**AVIS RELATIF À LA PROTECTION
CONTRE LES EVENTUELS EFFETS NOCIFS ET NUISANCES
PROVOQUÉS PAR LES RAYONNEMENTS NON IONISANTS
GÉNÉRÉS PAR DES ANTENNES ÉMETTRICES STATIONNAIRES**

Commune : GERPINNES - Exploitant : ORANGE

Référence exploitant : 297C1_3 / 30423C1_5 / 40423C1_3 / 50423C1_3

Rapport n° 2901 / 2024

Figure 1 : Vue en plan des lieux de séjour et des points de contrôle

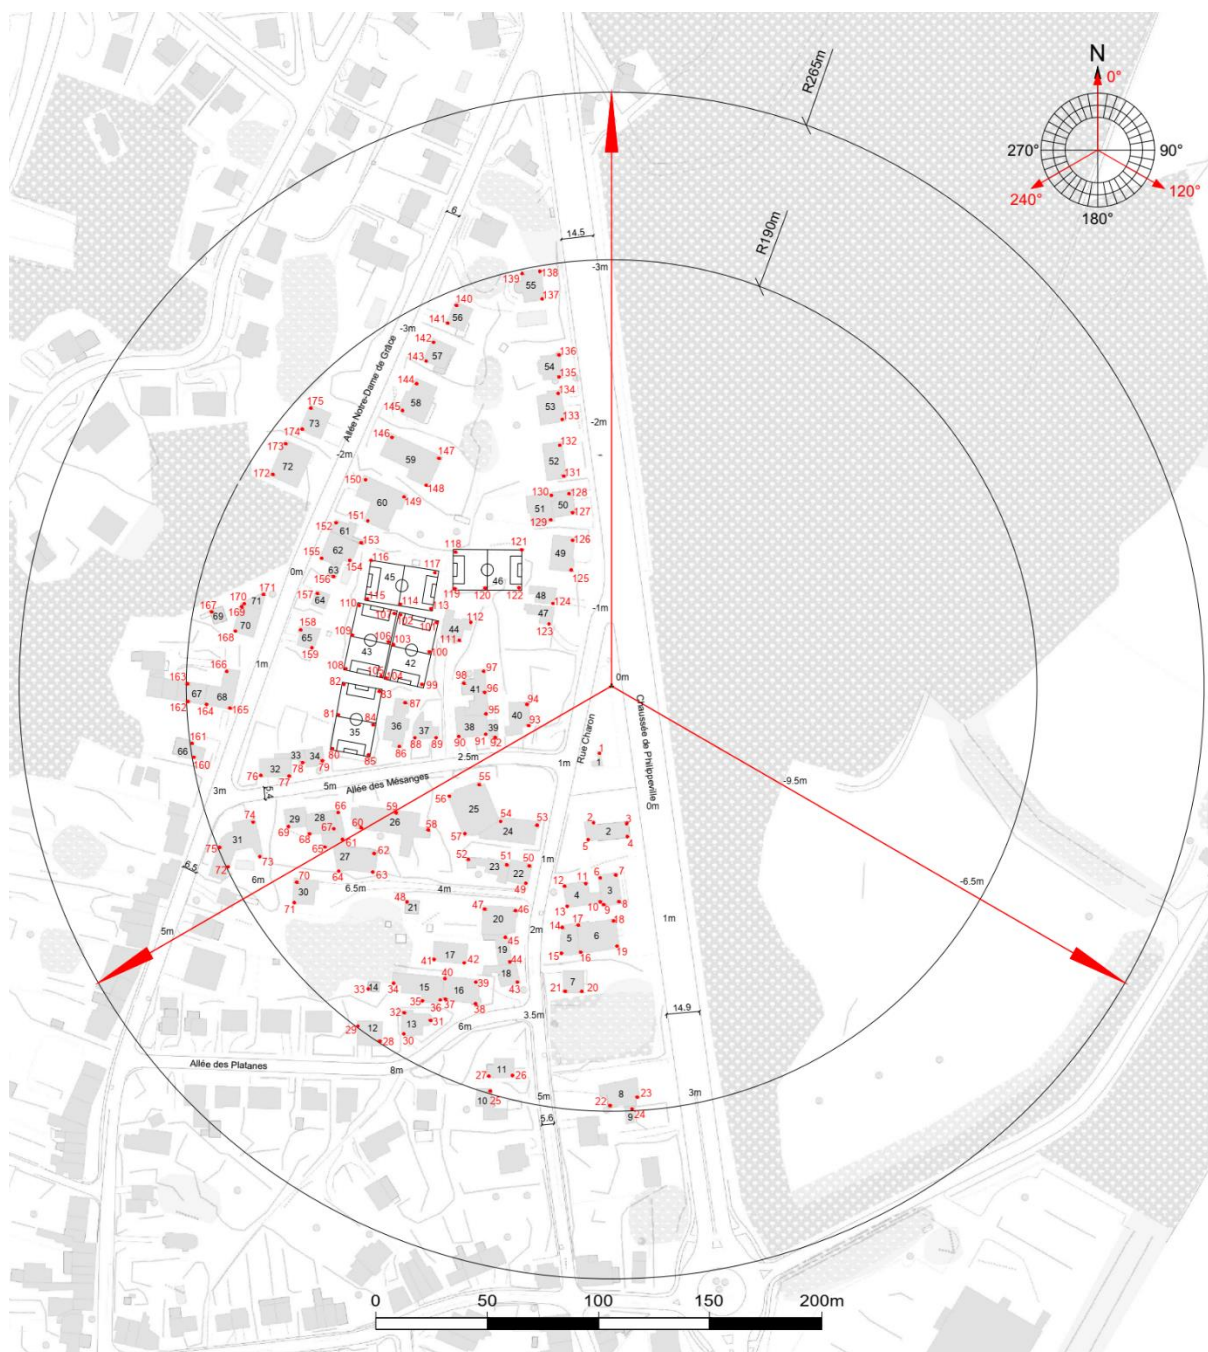
- le numéro du point de contrôle repris sur un des plans de la figure 1;
- le numéro du LS dans lequel se trouve le point de contrôle de la 1^{ère} colonne ;
- l'atténuation d'obstacle prise en compte pour le calcul de l'indice d'exposition dans le LS ;
- le résultat du calcul de l'indice d'exposition.

N° point de contrôle	LS	Atténuation (dB)	Indice d'exposition relatif à la limite par installation IE_i
91	LS38	3,0	0,606
55	LS25	3,0	0,499
90	LS38	3,0	0,473
99	LS42	0,0	0,418
85	LS35	0,0	0,397
56	LS25	3,0	0,375
84	LS35	0,0	0,373
89	LS37	3,0	0,346
83	LS35	0,0	0,328
121	LS46	0,0	0,327
100	LS42	0,0	0,318
127	LS50	3,0	0,316
104	LS42	0,0	0,305
128	LS50	3,0	0,302
80	LS35	0,0	0,295
57	LS25	3,0	0,293
105	LS43	0,0	0,290
88	LS37	3,0	0,282
131	LS52	3,0	0,272
81	LS35	0,0	0,271
58	LS26	3,0	0,263
101	LS42	0,0	0,252
86	LS36	3,0	0,247
103	LS42	0,0	0,242
82	LS35	0,0	0,240
59	LS26	3,0	0,240
106	LS43	0,0	0,230
54	LS24	3,0	0,221
119	LS46	0,0	0,220
118	LS46	0,0	0,218
108	LS43	0,0	0,217
132	LS52	3,0	0,217
113	LS45	0,0	0,216
130	LS51	3,0	0,213
87	LS36	3,0	0,210

En ce qui concerne les antennes de l'installation mentionnées dans le tableau 1, la distance maximale à laquelle la limite pourrait être atteinte, à l'extérieur, est égale à 78,6 m. S'il n'y a pas de LS à une distance inférieure, les antennes respectent forcément la limite d'immission.

Dans le cas des LS situés à l'intérieur des bâtiments, une atténuation d'obstacle est prise en compte et il en résulte que la distance maximale à laquelle la limite pourrait être atteinte se réduit à 55,6 m.

Les résultats de l'évaluation décrite au paragraphe 4 indiquent que les antennes émettrices stationnaires de l'installation faisant l'objet du présent avis ne produisent pas, dans un lieu de séjour, un rayonnement électromagnétique maximum supérieur aux limites fixées à l'article 4 du décret.

Figure 2 : Vue en plan des installations d'antennes dans un rayon de 300 mètres autour de l'installation faisant l'objet de la demande d'avis

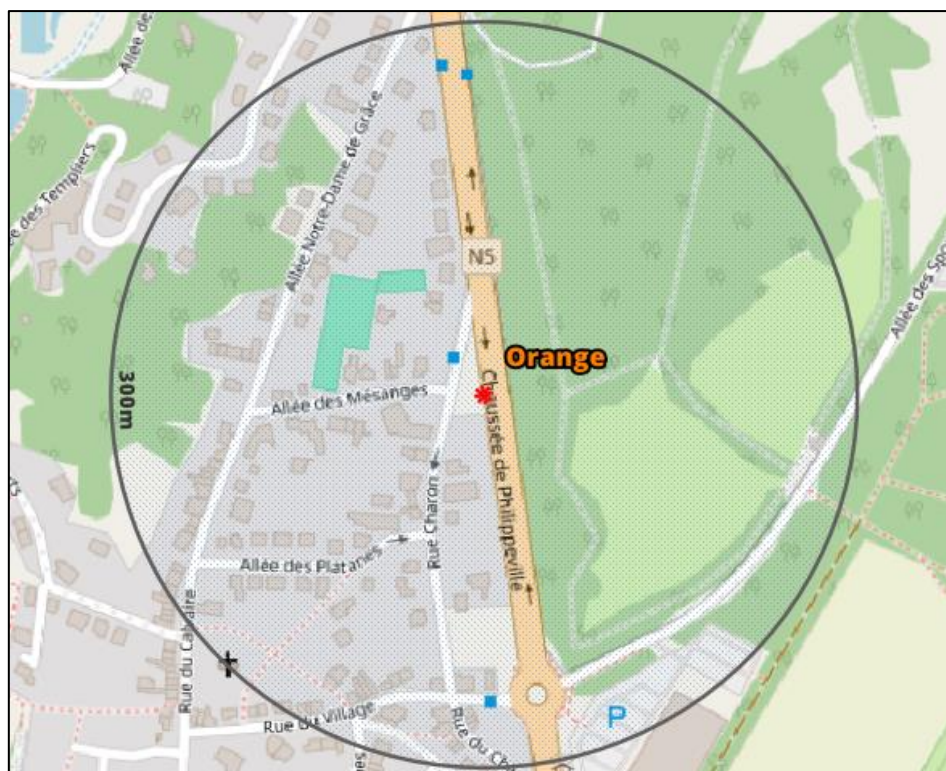
Le plan en projection verticale de la figure 2 indique la localisation des installations d'antennes émettrices stationnaires visées par le décret et situées dans un rayon de 300 mètres autour de l'installation référencée dans le paragraphe 2 et localisée au centre du cercle. Les données de localisation de ces antennes et les avis correspondant sont accessibles via le cadastre en ligne des antennes émettrices stationnaires⁸. Les installations prises en compte dans l'évaluation du respect de la limite cumulative sont les installations d'antennes émettrices déclarées en service par l'exploitant à la date du présent avis, à l'exception de l'installation référencée dans le paragraphe 2 et éventuellement d'autres installations ayant fait l'objet d'une demande d'avis à la même date et qui sont situées à l'intérieur de la zone de 300 mètres de rayon.

- a) il y a au plus 4 installations d'antennes émettrices stationnaires présentes dans la zone d'évaluation de 300 mètres de rayon représentée dans la figure 2, y inclus l'installation référencée dans le paragraphe 2 : la limite cumulative définie à l'article 4, §2 du décret est nécessairement respectée dans les lieux de séjour à l'intérieur de la zone d'évaluation de 300 mètres de rayon ;

- b) il y a exactement 5 installations d'antennes émettrices stationnaires présentes dans la zone d'évaluation de 300 mètres de rayon représentée dans la figure 2, y inclus l'installation référencée dans le paragraphe 2 et il existe, pour 3 ou 4 de ces installations, un avis attestant le respect de la limite abrogée de 3 V/m : la limite cumulative définie à l'article 4, §2 du décret est nécessairement respectée dans les lieux de séjour à l'intérieur de la zone d'évaluation de 300 mètres de rayon ;

- c) dans tous les autres cas, il a été vérifié que la limite cumulative définie à l'article 4, §2 du décret n'est pas dépassée dans les lieux de séjour sur base du nombre d'installations localisées dans la zone d'évaluation de 300 mètres de rayon représentée dans la figure 2, de leur localisation ainsi que des données inscrites dans la figure 1 et au paragraphe 4 du présent avis et dans les avis attestant le respect de la limite par installation ou de la limite abrogée de 3 V/m relatifs aux autres installations reprises dans la figure 2.

Compte tenu des considérations ci-dessus, il apparaît que l'intensité du rayonnement électromagnétique généré, dans les lieux de séjour situés dans un rayon de 300 mètres autour de l'installation référencée dans le paragraphe 2, par l'ensemble des antennes émettrices stationnaires de l'ensemble des exploitants du même site d'antennes émettrices stationnaires respecte la limite fixée à l'article 4, § 2 du décret.
